改善箇所説明図①

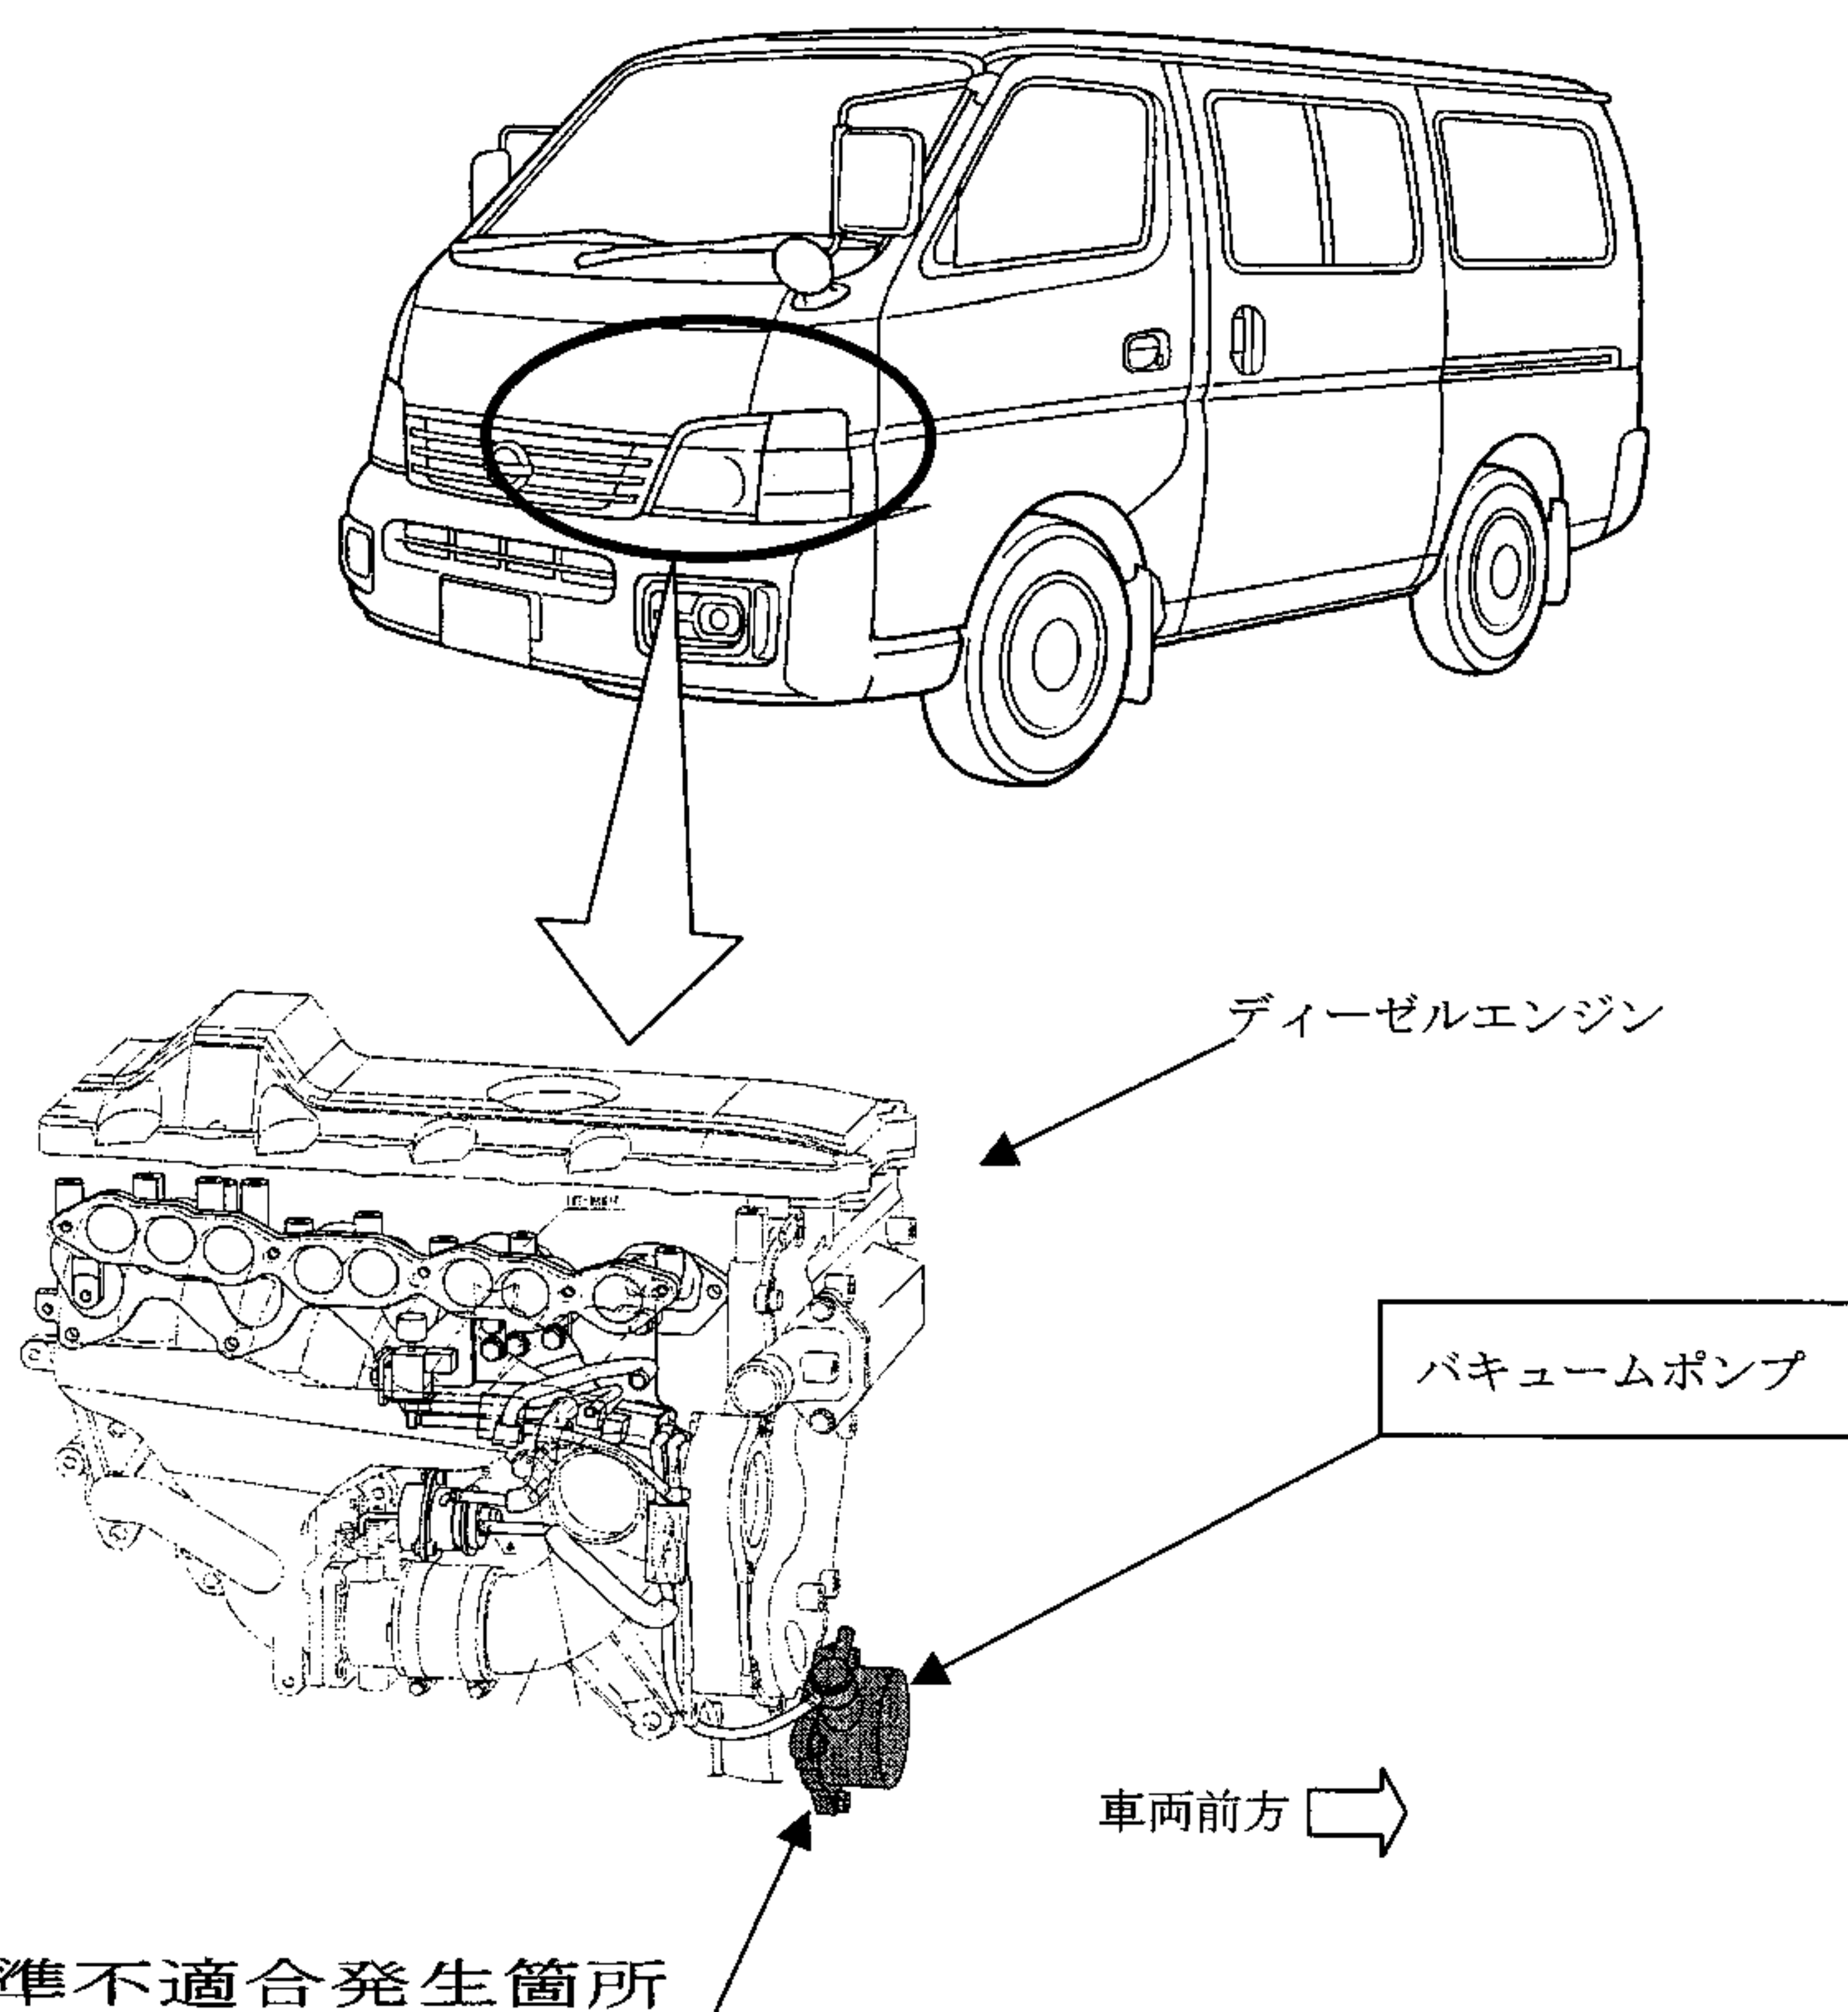
基準不適合発生箇所

バキュームポンプの内部構造及び強度が不適切なため、ポンプ内部のペーン（羽根）およびケースが破損して負圧が発生しなくなり、ブレーキ倍力装置が作動しなくなって、通常の踏力ではブレーキの効きが悪くなり、また、バキュームポンプを潤滑しているエンジンオイルが漏れて原動機の潤滑が不十分となり、原動機が停止して再始動が出来なくなるおそれがある。

全車両、当該バキュームポンプを対策品と交換する。

識別：黄色のペイントをバキュームポンプの下面に塗布する。
